Granskningsutlåtande

Detaljplan för **Högsby resecentrum, del av Högsby 1:32 med flera fastigheter, Högsby samhälle, Högsby kommun**

beteckning bör flyttas

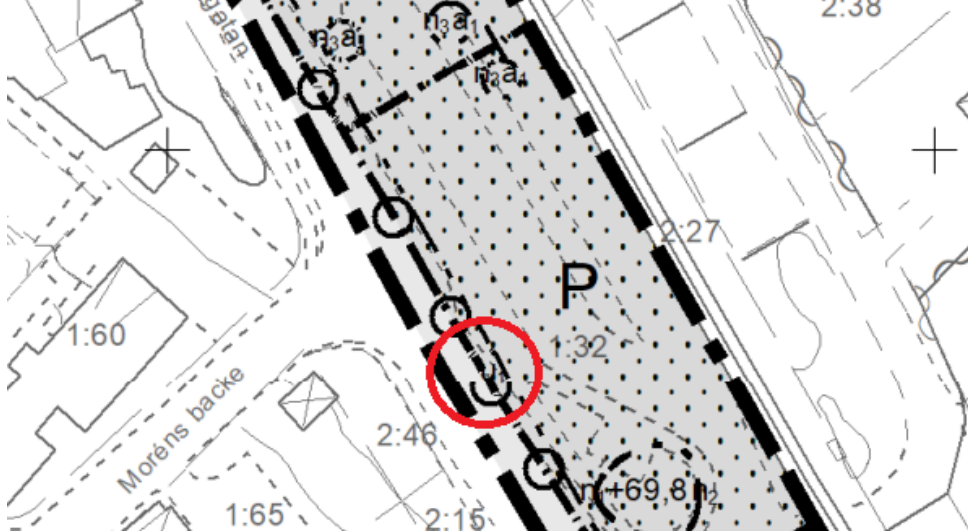
En av beteckningarna u_1 är lite väl lätt att missa om kartan inte är tillräckligt inzoomad, Lantmäteriet föreslår att placeringen justeras så att den syns tydligare.

Noteras, plankartans layout förbättras för bättre tydlighet.
